TRANS/WP.29/2002/41
12 April 2002

ПРЕДЛОЖЕНИЕ ПО ПРОЕКТУ ДОПОЛНЕНИЯ 7 К ПОПРАВКАМ
СЕРИИ 09 К ПРАВИЛАМ № 13

(Торможение)

Передано Рабочей группой по вопросам торможения и ходовой части (GRRF)

Рис. 1В

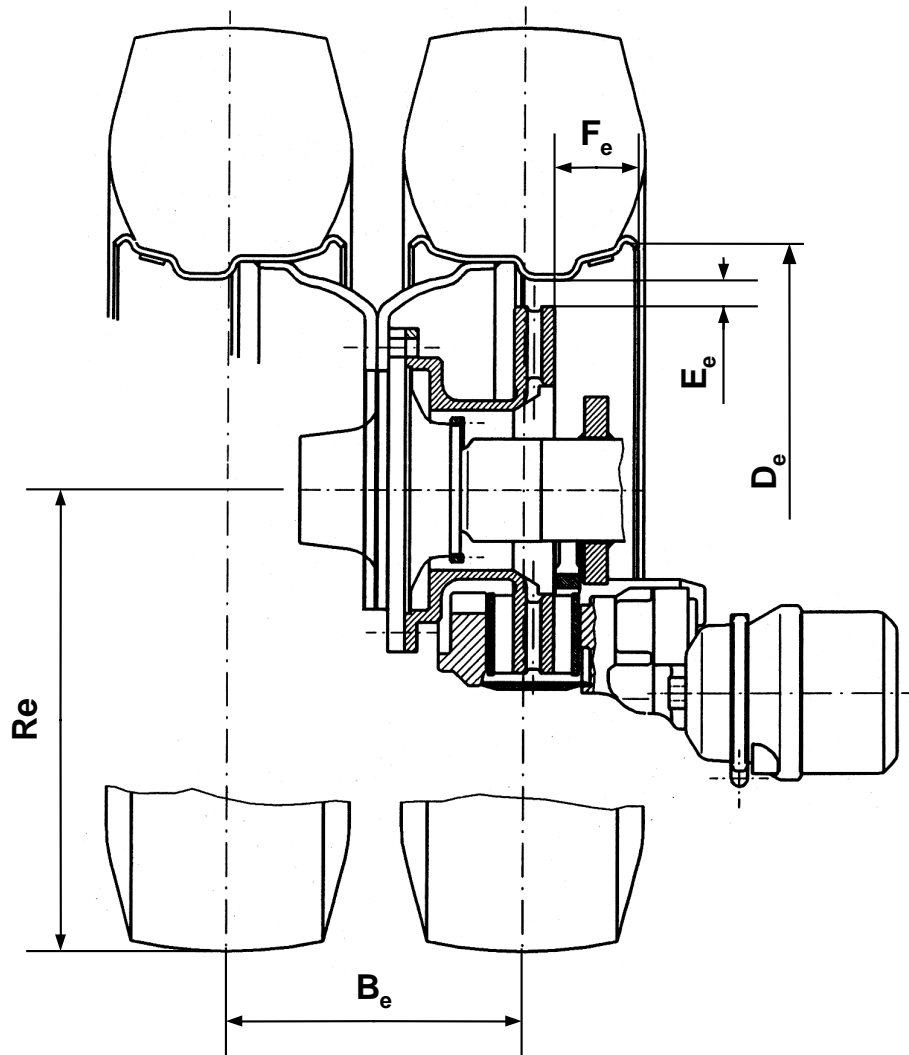
Включить следующий новый рисунок 1В для дисковых тормозов:

B_e (mm)	D_e (mm)	E_e (mm)	F_e (mm)	R_e (mm)

Рис. 2В

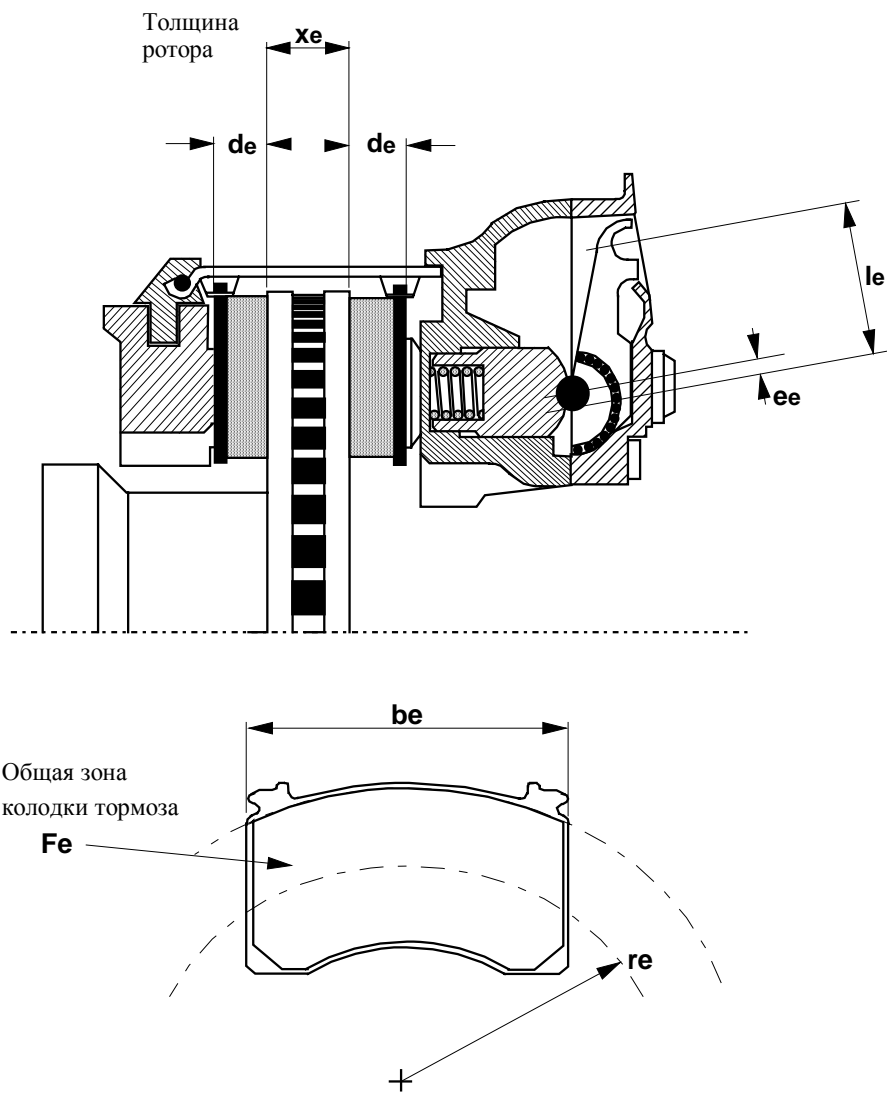
Включить следующий новый рисунок 2В для рискованных тормозов:

le (мм)	ee (мм)	de (мм)	xe (мм)	re (мм)	be (мм)	Fe (см ²)
